六ヶ所村風力発電所 1-3号機 タワー破損事故について

【設置者】 日本風力開発ジョイントファンド株式会社
【みなし設置者】 イオスエンジニアリング&サービス株式会社

2024年3月21日

C. #19回WGの委員質問事項への回答

① 食い違い段差と寿命の関係の定量化(1/3)

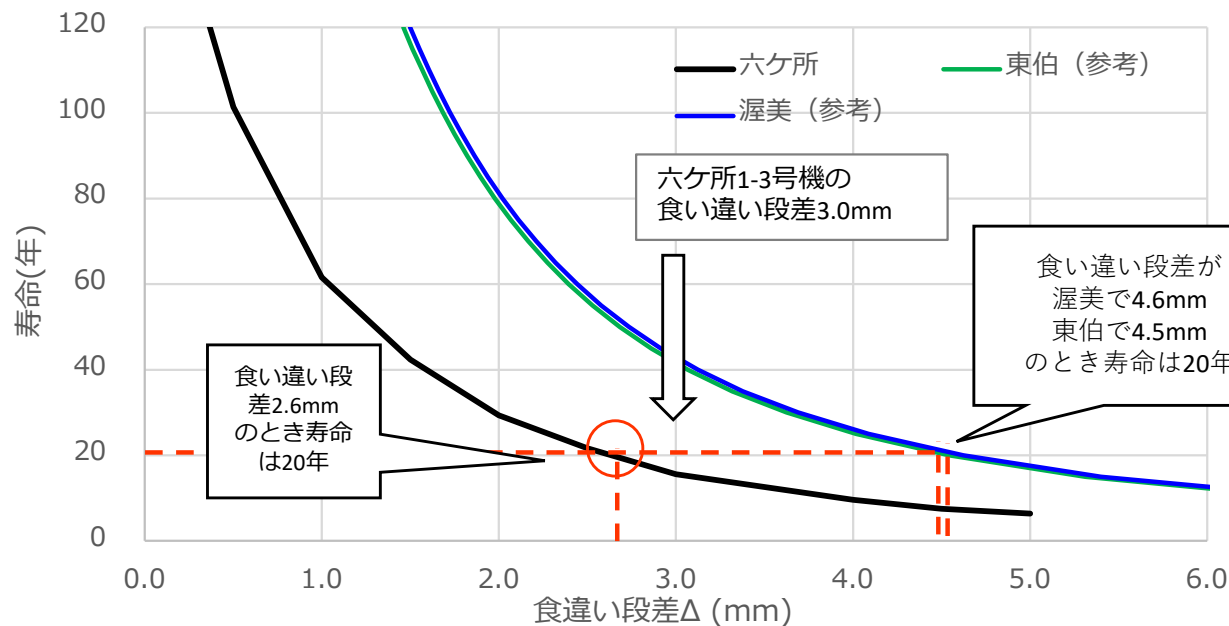
[質問] 品質-食い違い段差が、本来の条件を満たしていない。そのような風車を運転していいのか。食い違い段差の大きさによって、あと残りの寿命がどのくらいあるのか。**止めるべき風車について定量的に説明**してほしい。

[質問] 食い違い段差の大きさによって寿命の短縮が予想できるのでは。今回の調査でどういうプロセスで、どのくらいの精度か。(貫通してから倒壊まで) 1-3年というのは幅が大きい。太鼓山はボルトが破損した後1か月程度で壊れた。ただし、過去の運転実績の疲労もあった。

[質問] (内部亀裂発生から貫通まで)10年かかる、(貫通してから倒壊まで)1-3年かかる、という話は段差の大きさによって変わると思う。過去の小型の風車の場合は、段差を調査して結果を踏まえ寿命を評価している。**問題ないということを示す定量的な資料**を出してほしい。

[回答] 食い違い段差と寿命の関係を定量的に評価し、製品寿命を満たす基準値を算定しました。次ページ以降に、食い違い段差と寿命の関係の定量評価を説明します。

計測した食い違い段差が、製品寿命を満たす基準値を超える場合は、風車を停止します。その後については、設計寿命を担保するための対策を講じます。

図A-6 風況履歴に基づいた疲労損傷度の蓄積計算

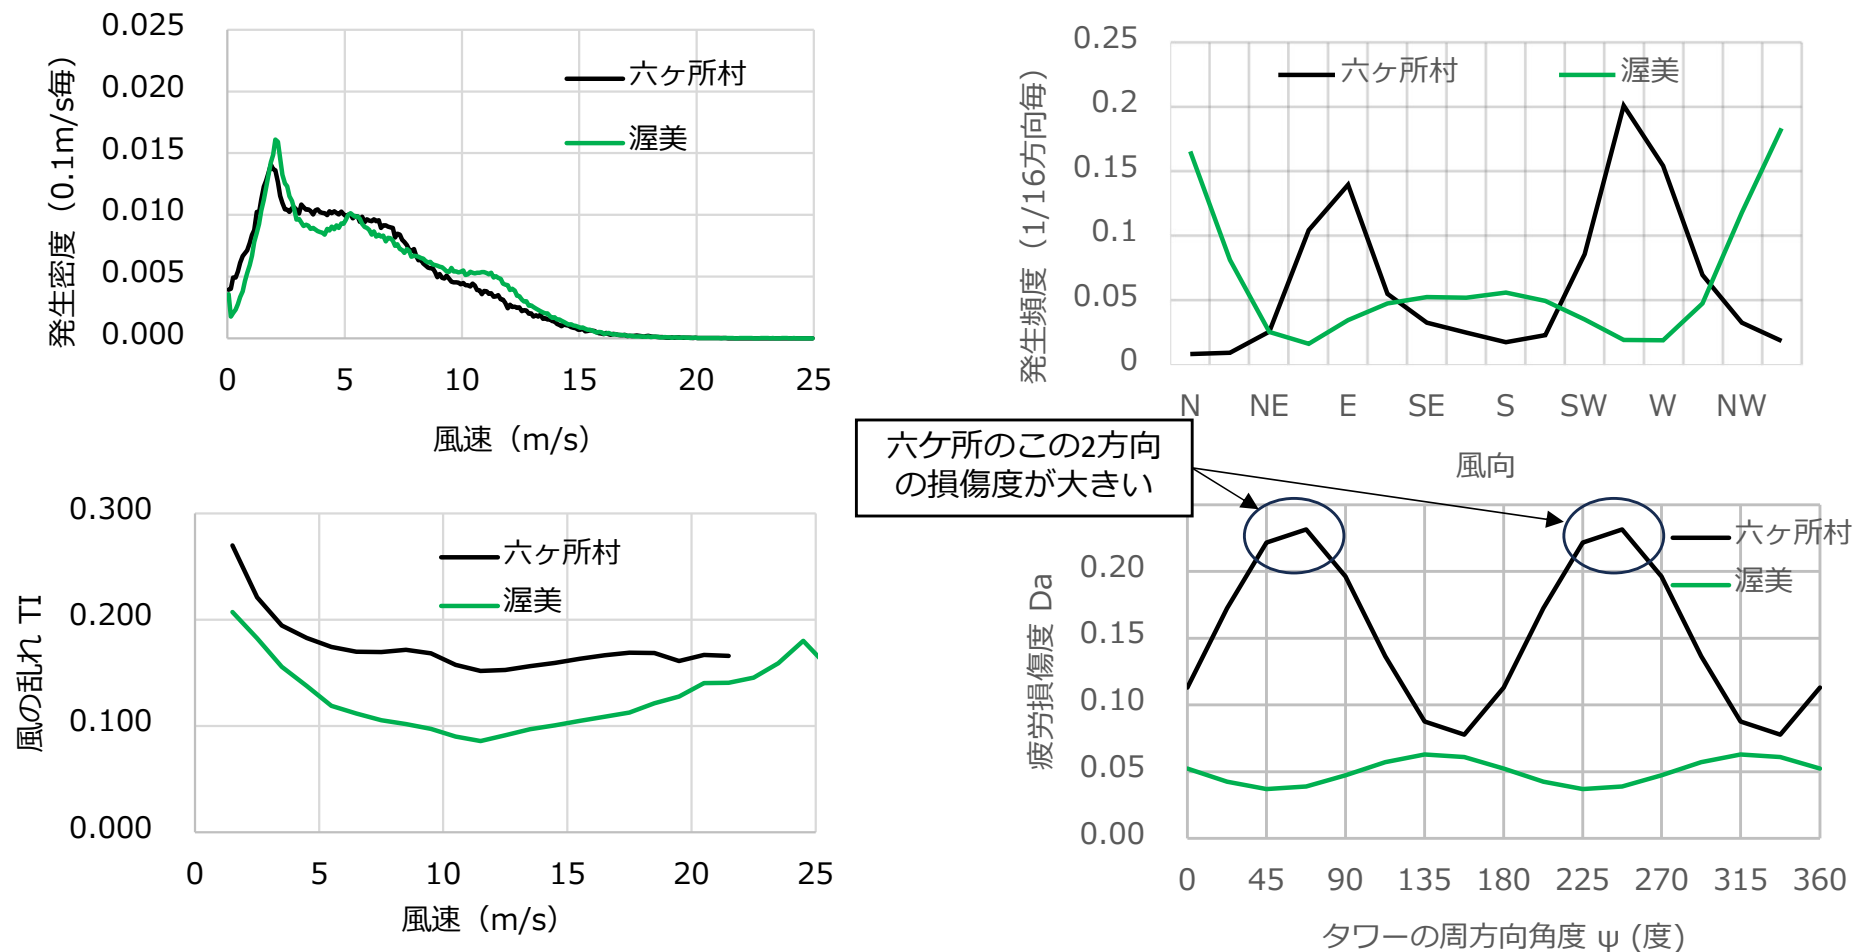
【質問】 今回の一番の重大な問題は、段違いというのは原因であって、**段違いを把握**しないで今亀裂がないから問題ないと言えるのは、調査のレベルがあまりにも低いではないですか。

【質問】 今回の一番重大な問題は食い違い段差、**食い違い段差の有無**についてJSWは全機やるべき。

【回答】 #19WGでのご指摘を受けて、足場のない空中部にある第4節溶接線形状測定方法を検討し、1月中旬から試行を重ね、**1月末に渥美風力発電所（7基）の測定を実施**しました。概ね食い違い段差（板厚中心位置差）は寿命による許容値以下でした。

食い違い段差の影響を評価するために、まず風況履歴に基づいて、WF毎に、風車タワーのどの方向に疲労損傷度が蓄積するのかを計算しました。(計算対象は参照記載WFです。)
 疲労損傷度が大きいのは六ヶ所村であり、主風向がある方向に顕著であることと、風の乱れが大きいことが疲労損傷度が大きい理由です。

図A-10 GL2010 安全率及び疲労被害度規定

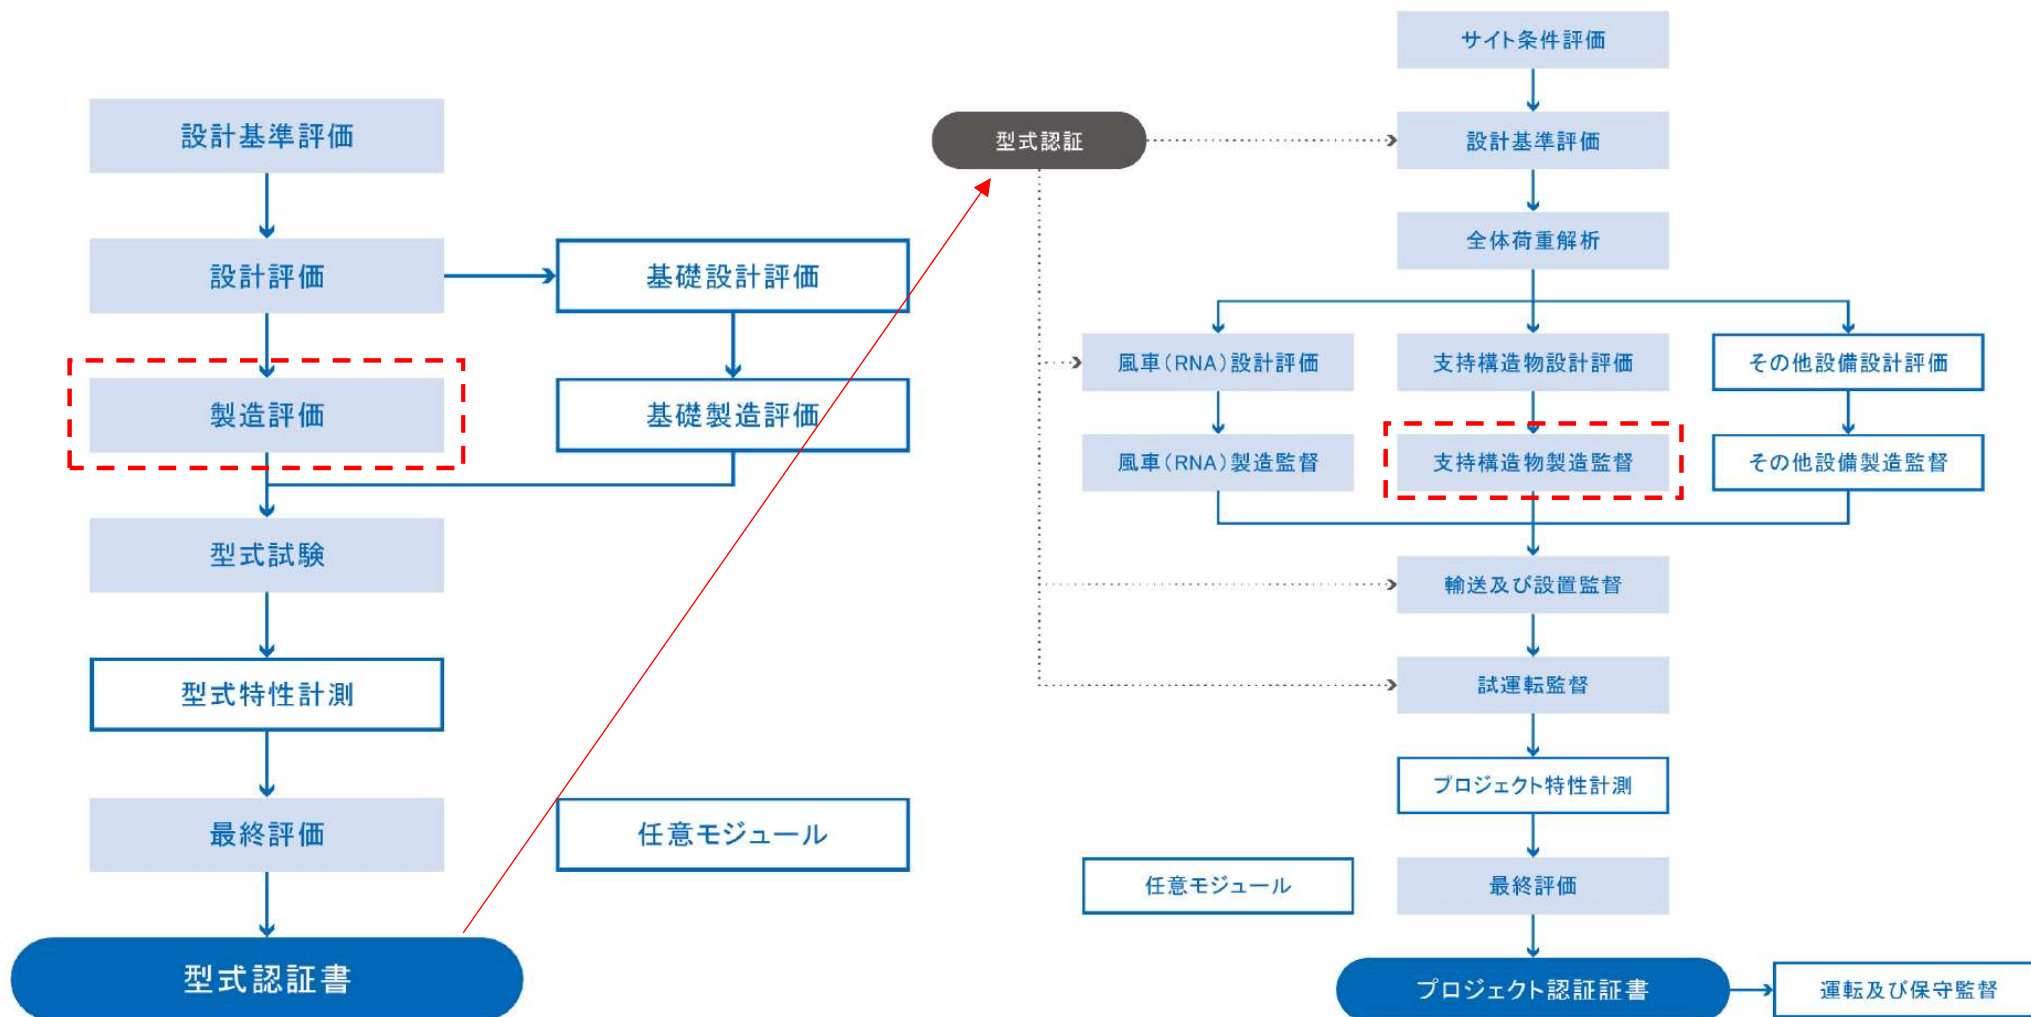
[質問] 風車のようなものポール型の建築物は煙突等に比べて冗長性が低く、1か所の損傷が倒壊につながる。このような建設物の安全性の基準について見直す必要があるか。

[回答] 最新GLでは、冗長性の規定があり、安全率が設定されています。GL 2010 Table 5.3.1で、冗長性が低い部品に対しては、安全率を1.15あるいは1.25(応力値)。寿命換算で、 $1.15^3 = 1.52$ あるいは $1.25^3 = 1.95$ の安全率を有します。また、設計疲労被害度Dは $D < 0.5$ と規定されています。六ヶ所村タワーの設計時(GL1999) には、部分安全率は1.1、 $D < 1$ であったとのこと。

尚、今回の事象は、設計起因ではなく、製造品質起因でした。現在では、第三者認証制度の型式認証・プロジェクト認証により、製造評価・製造監督が実施されることで、製造品質は担保されていると考えます。

図B-1 「錆のガイドライン」作業フロー図

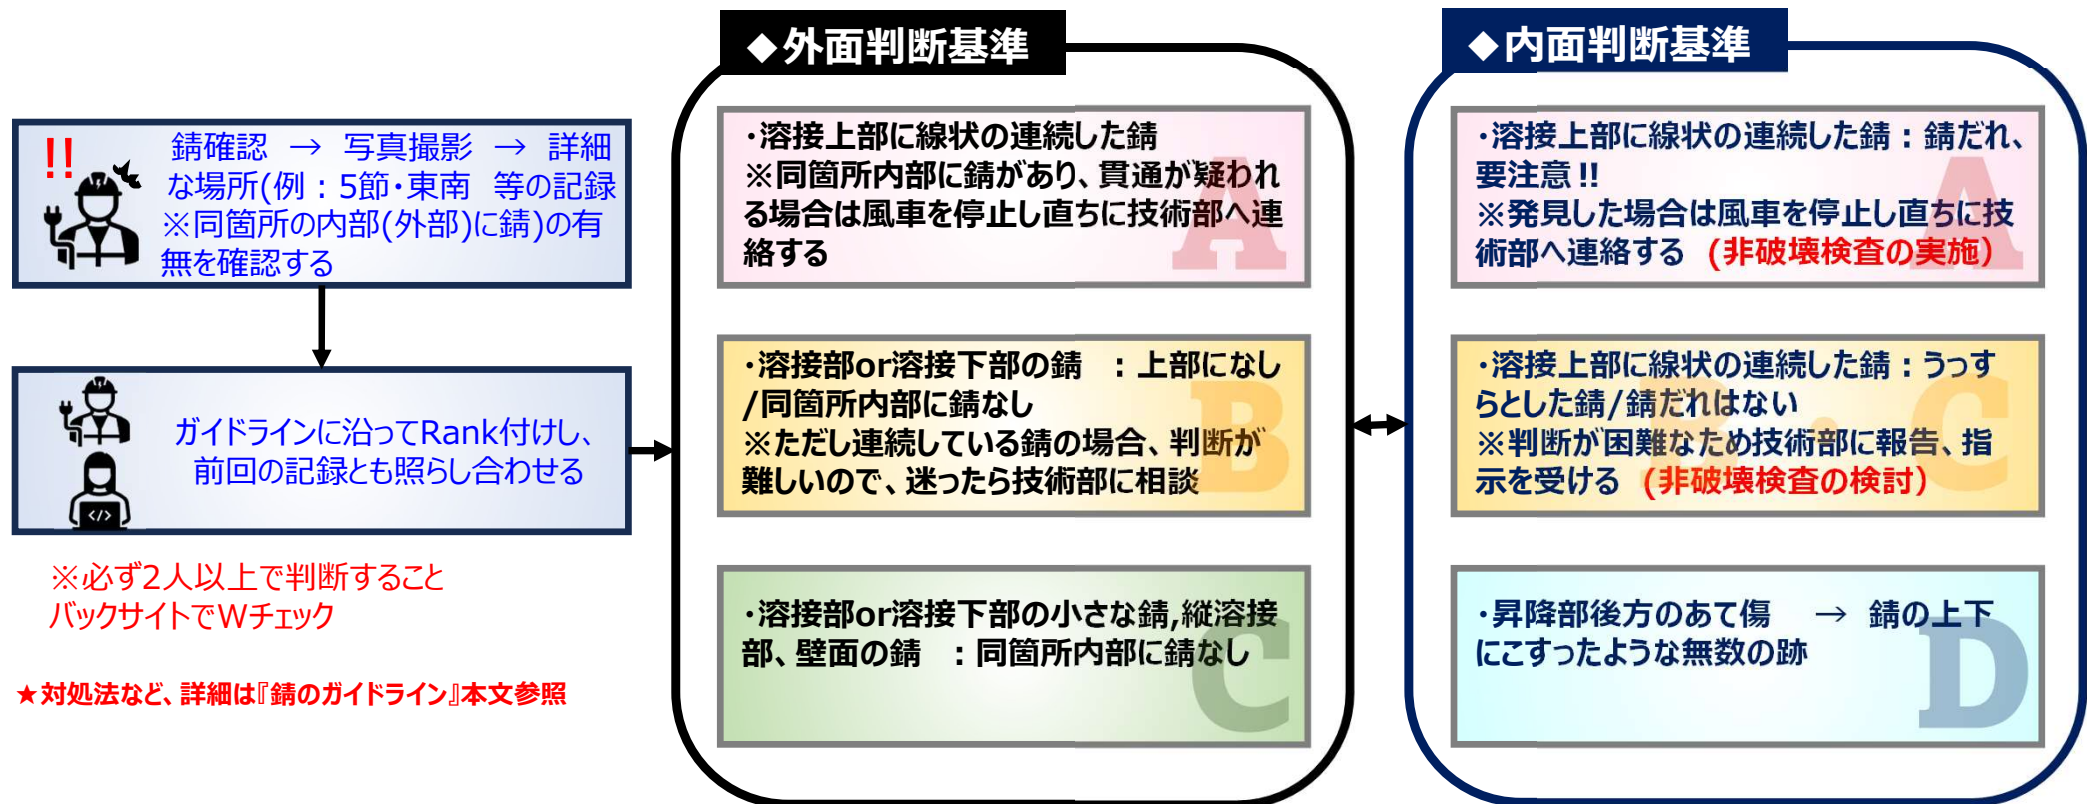
[質問] タワー検査について、これは画像ベース、基本的に目視ベースなのか。タワーの表面、内側の表面亀裂について、問題なのは、亀裂がどれくらい進展しているのか、というのが重要。深刻度についてどのように定量的評価するのか。

[回答] 点検は、「錆のガイドライン」に沿って目視と写真管理で定期検査時に実施します。そこで問題(内部溶接線上部塗装割れ・発錆)がある場合は、**非破壊(UT検査)を実施**していくことになります。鋼板に亀裂が見つかった風車については、運転停止します。「錆のガイドライン」に点検処理を明示するために作業フロー図を追加しました。

図B-2 目視点検の定量化例（ケーブル損傷のサーモラベルによる確認）

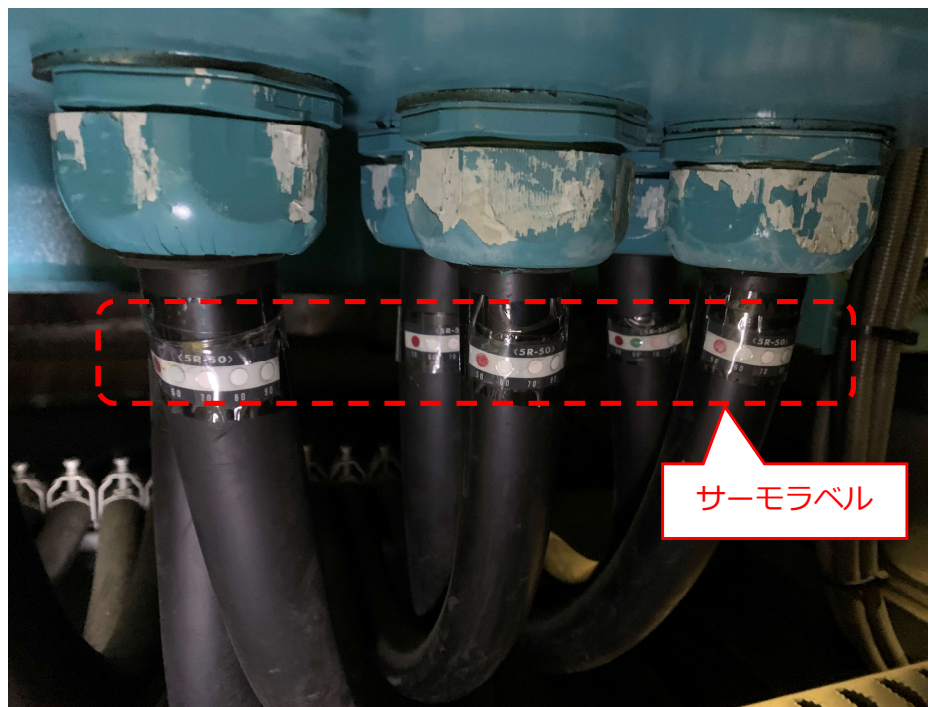
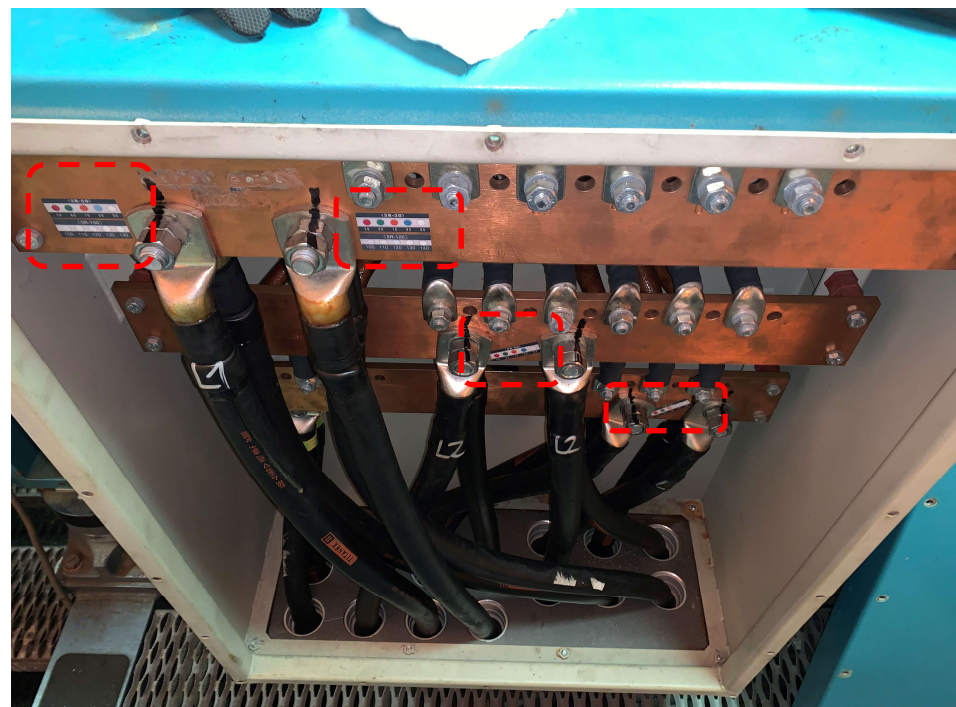
[質問] ガイドラインで目視点検を充実とのことだが、ガイドラインの作成にあたり外部専門家の意見を踏まえて作成したのか？

[回答] 本ガイドラインは、GE1.5s機 向JSW製タワーにおける工場溶接部亀裂発生の予兆現象である内面錆、さらにその予兆を万が一見逃し、亀裂が貫通に至った場合に発生する外面錆を見逃さないためのもので、目的・用途が限定的であるため、今回の事故に関わって頂いた**事故調査委員の委員(第三者委員)**に確認いただいております。

尚、今回のガイドラインは上述の通り、限定的ですが、目視点検で実施している他の項目にも応用できるものと考えており、今後、同様な**目視点検を補助するガイドライン**や**目視点検の定量化**を図っていきます。

図C-5 報告プロセス/品質管理体制の強化

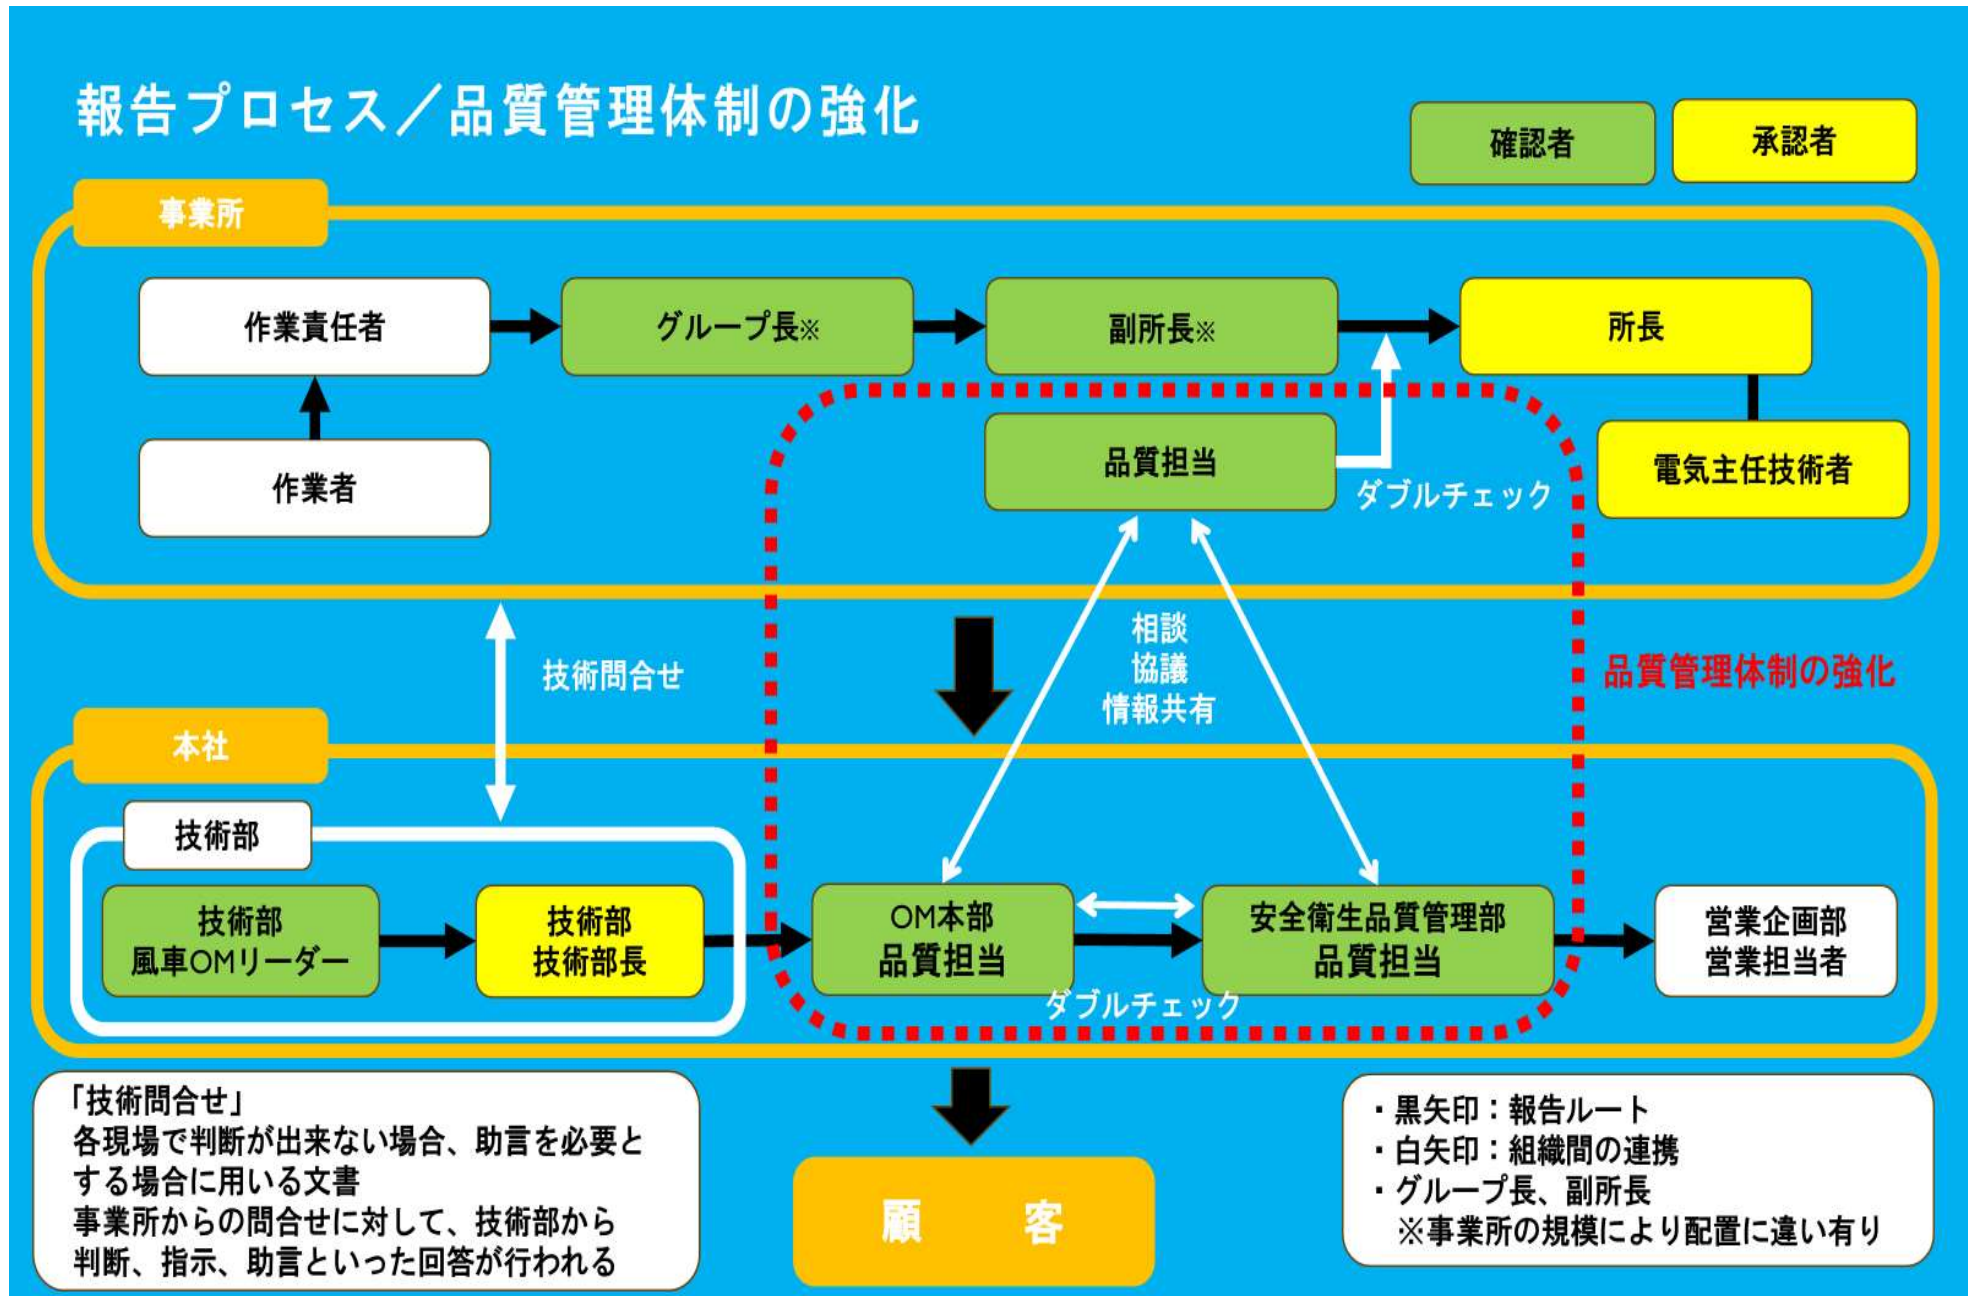
[質問] 報告をどのように上げて、だれが判断するのが重要。目視点検を複数名で実施するなど、フローチャートがないと、確実にあがって、それに対して次にどういうアクションを行うか、という判断をするには、コミュニケーションだけでは不足では。

業務報告は、作業体制と会社組織に沿って進めています。各事業所の判断(承認)は、事業所長が行います。報告は技術部が内容を精査の上、技術部長が最終判断(承認)を行います。尚、点検は複数名で実施しており、さらに今回事象(溶接線確認)については、別部門で写真管理を実施しその段階でも確認を行います。

尚、報告の過程において、事業所の判断が難しい場合(未知見事項)は、事業所から技術部に問い合わせを行います。技術部は、問合せ内容を検討し、判断・指示・助言を事業所に出します。

今回の事故を踏まえ、事業所と本社に品質担当を新たに設け、体制の強化を図りました(「報告プロセス」の赤枠で囲んだ箇所が新たに設けた体制)。各事業所・OM本部・安全衛生品質管理部の品質担当者がトライアングル状の連携体制をとっています。
